改善箇所説明図

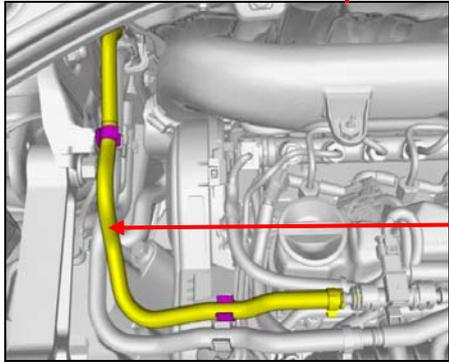
ディーゼルエンジンの燃料ホースにおいて、製造機械の設定が不適切なため、ホース内部に亀裂が発生するものがある。そのため、燃料の圧力により亀裂が進行し、最悪の場合、燃料ホースから燃料が漏れるおそれがある。

全車両、燃料ホースを良品に交換する。

運転者席側ドア開口部のドアストライカー付近に外-2777 のステッカーを貼付する。
